工事名	令和4年度 町単維持補修事業 町道6001号線 維持補修工事		
図面名	平面図		
作成年月日			
縮尺	1 : 2000	図面番号	1 / 2
会社名			
事業者名

工事名	令和4年度 町単維持補修事業 町道6001号線 維持補修工事		
図面名	標準断面図		
作成年月日			
縮尺	1 : 10	図面番号	2 / 2
会社名			
事業者名

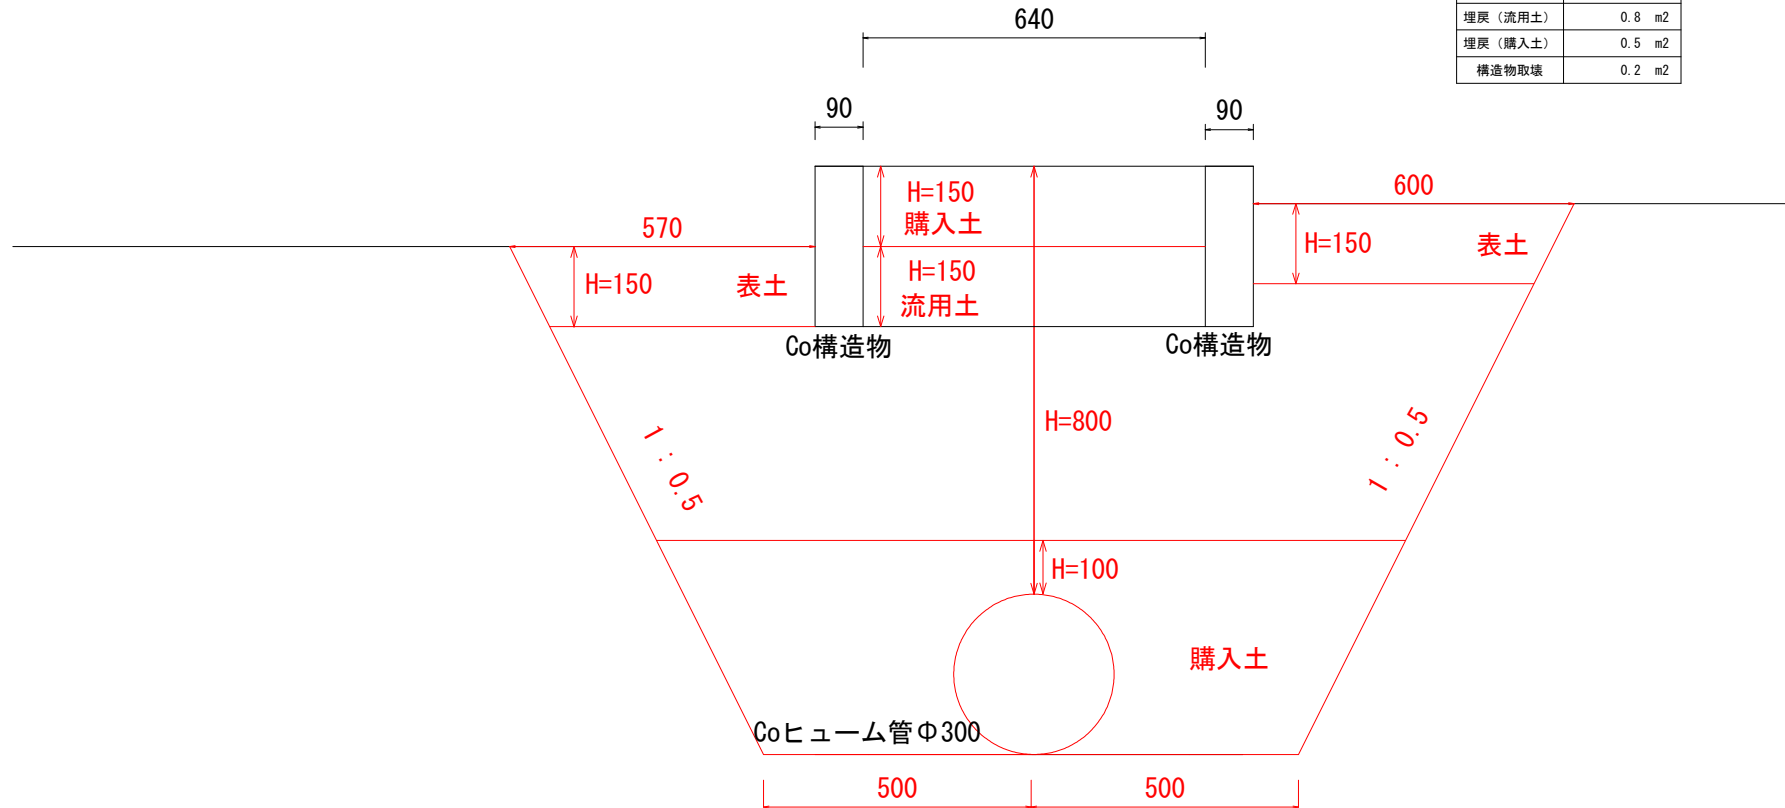
塩ビVUΦ300へ変更
